令和7年（2025年）4月9日付け札幌市告示第1531号の内容に係る訂正について、下記のとおり告示する。

令和7年札幌市告示第1531号の工事番号「25(建)第0056号」工事名「(仮称) 藻岩・啓北商業再編新設校新築ほか工事(主体工事)」に係る設計図書の一部を下記のとおり訂正する。

株式会社 西村建築設計事務所 Nishimura Architecture office Co. Ltd	一級建築士事務所 北海道知事登録(石)第387号	一級建築士 登録第221098号 安中 元規	日 付	工 事 名 称	(仮称) 炭岩・啓北商業再編新設校新築ほか工事 (主体工事)	縮 尺	図 面 名 称	図 面 番 号
						A 1 : S=1/ 600, 200 A 3 : S=1/1,200, 400	仮設計画図(1) (令和7年10月~令和7年12月)	A-263号

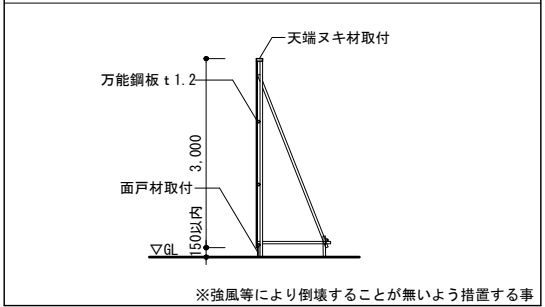
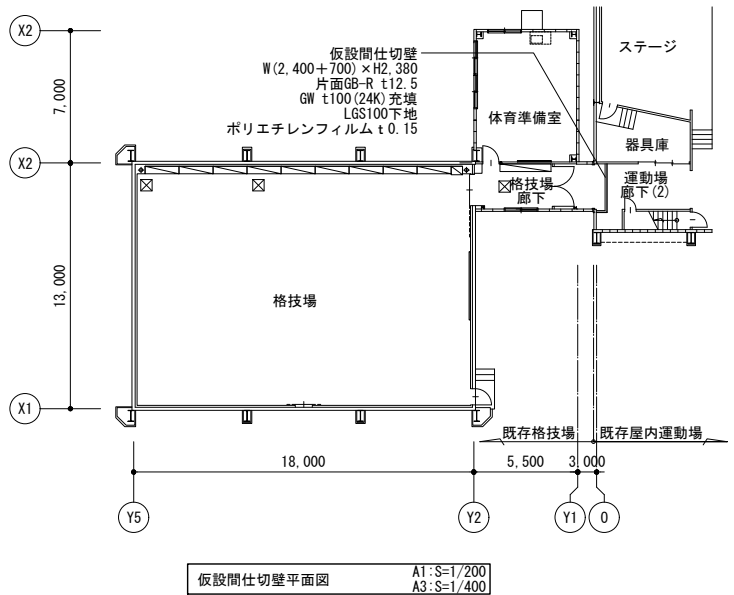
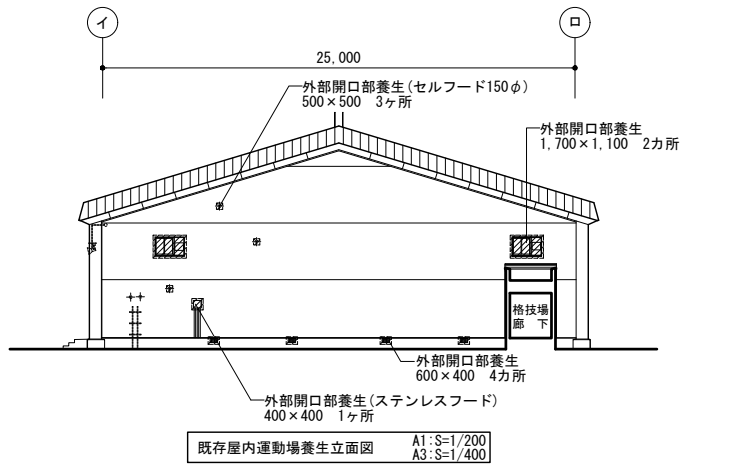
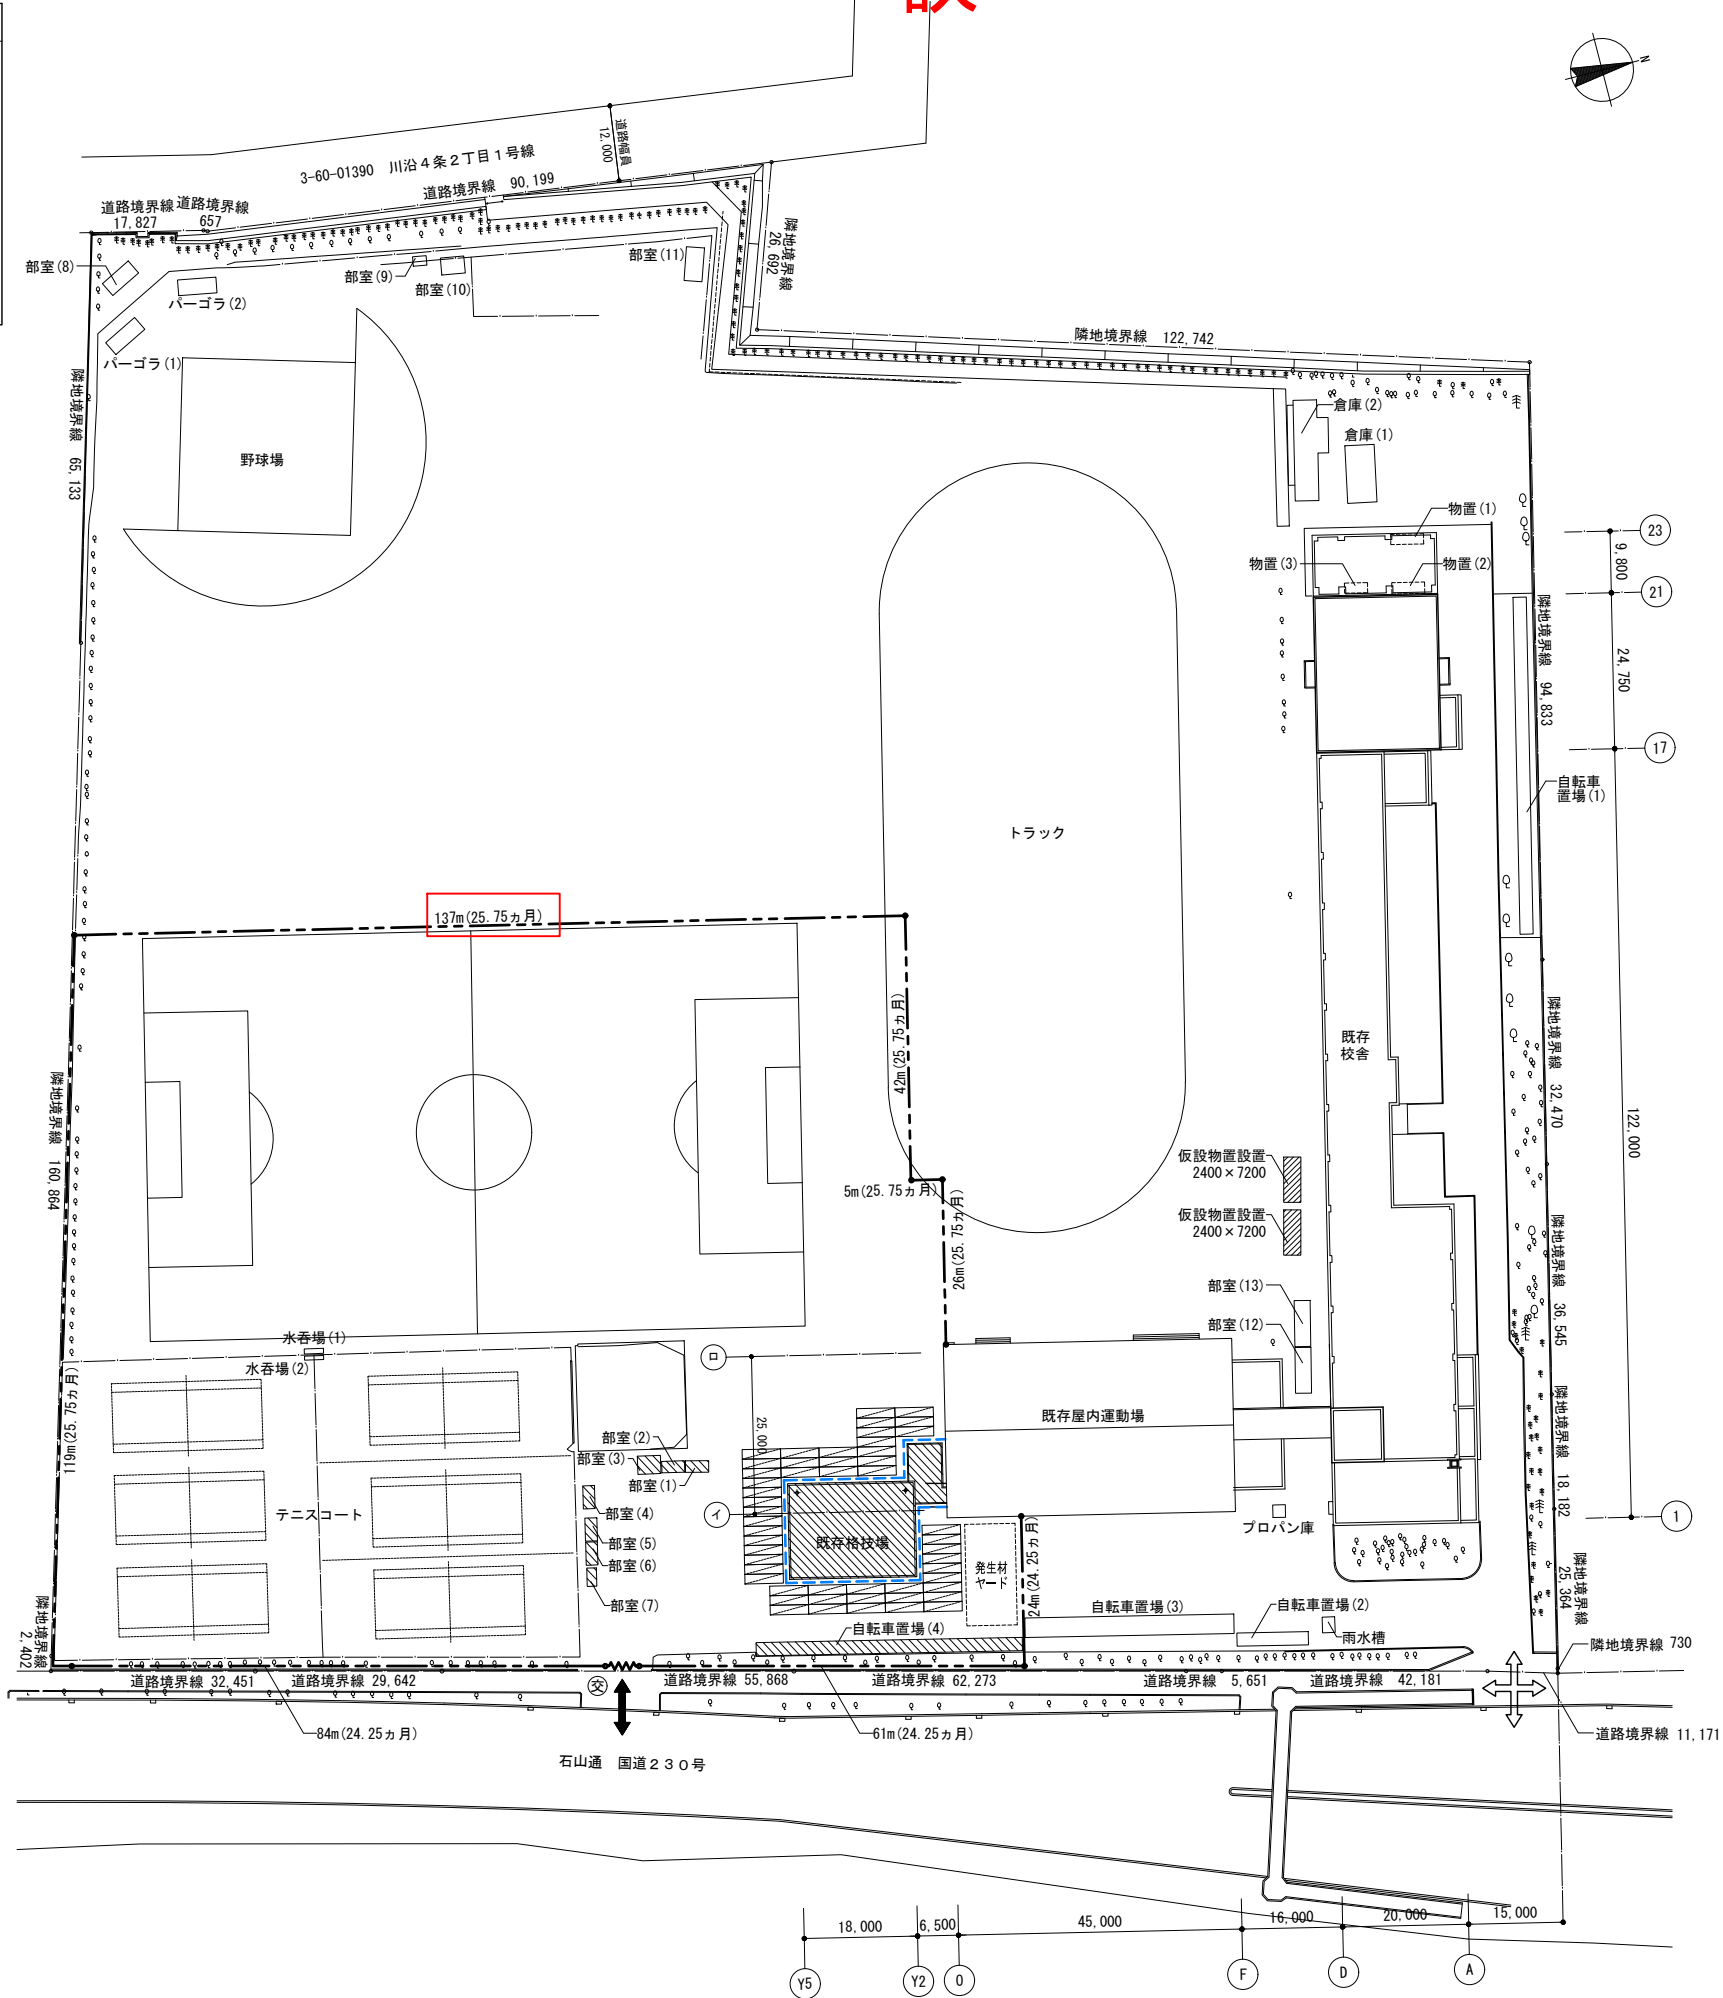
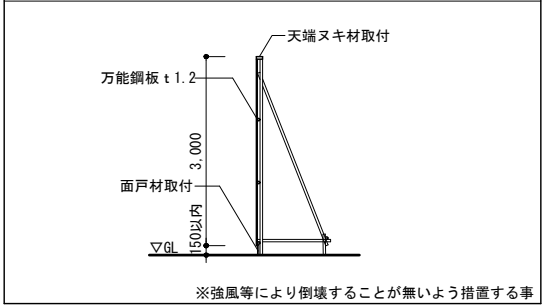
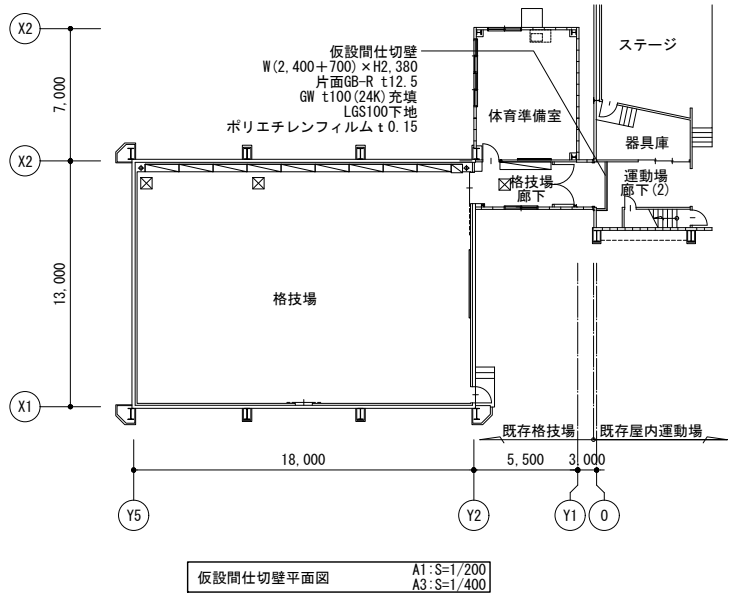
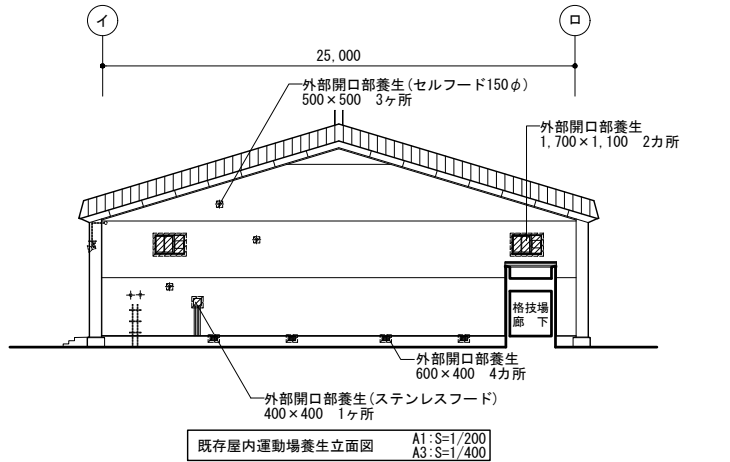
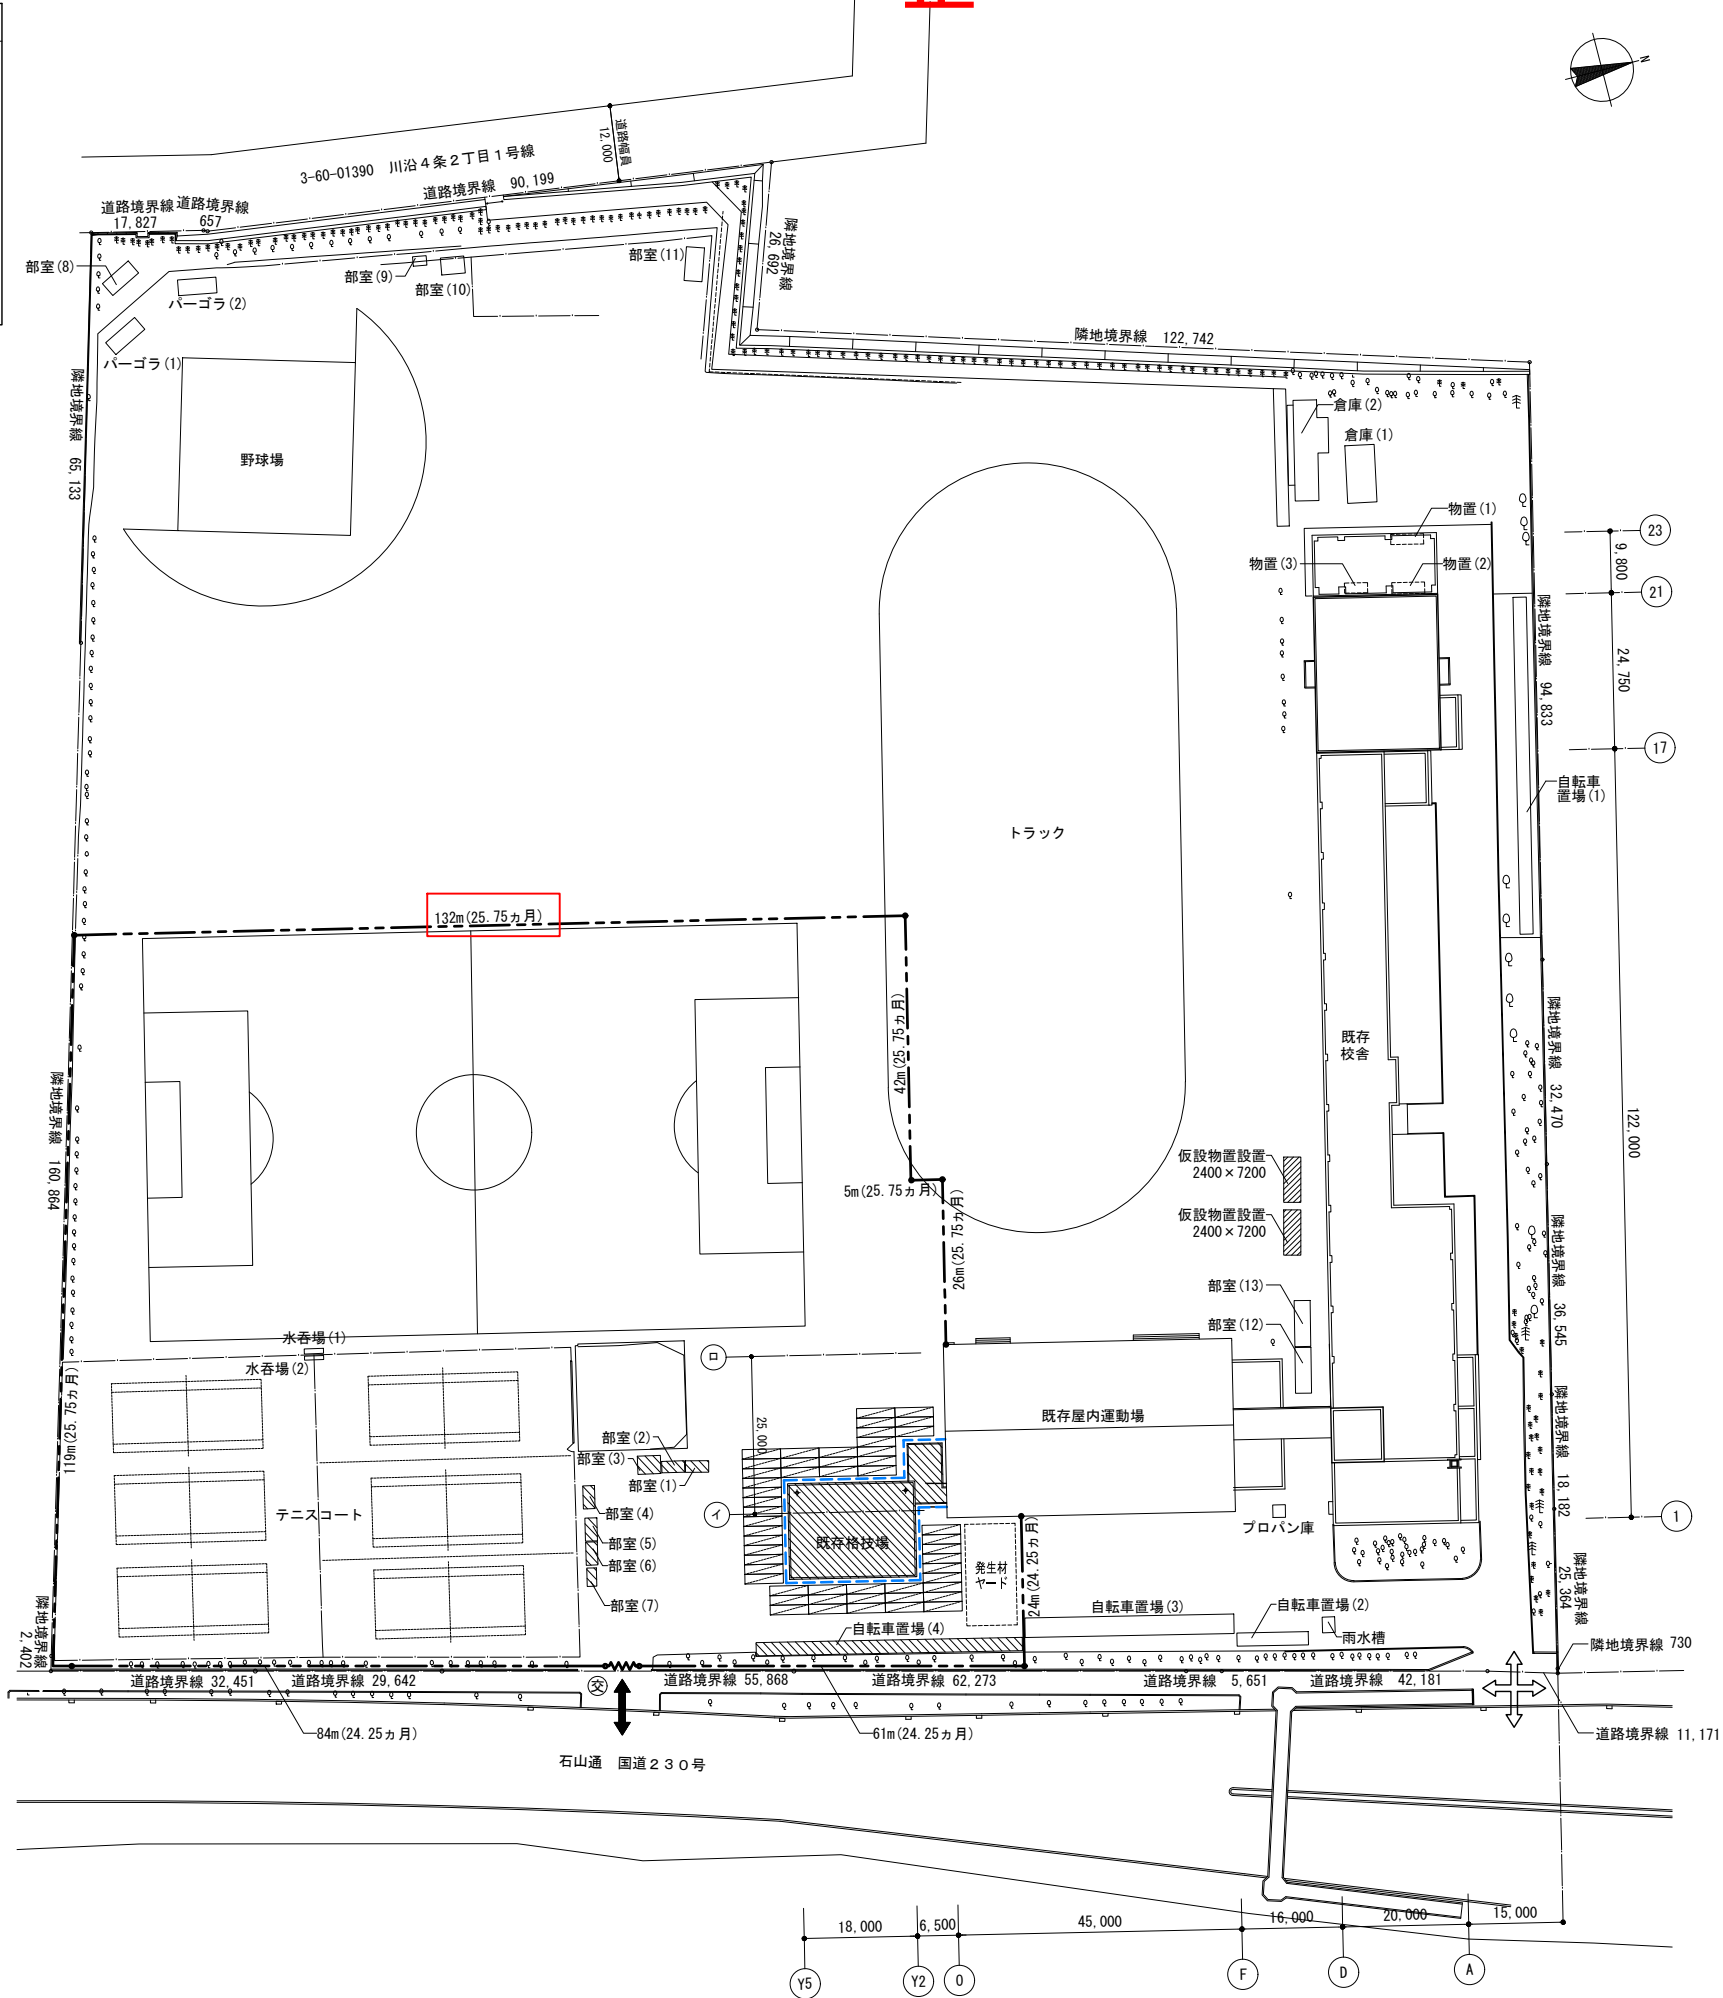
(5)既存格技場解体に当たっては、既存屋内運動場外部開口部養生及び、既存屋内運動場1階廊下に仮設間仕切壁を設置し、施工エリアと非施工エリアの区画を行うこと。

※仮設間仕切壁撤去後の設置跡は既存天井・壁にそのままGB-Rt9.5を幅450張り、EP-G塗りにて設置跡を隠すこと。

※仮設間仕切壁撤去後の設置跡は既存天井・壁にそのままGB-Rt9.5を幅450張り、EP-G塗りにて設置跡を隠すこと。
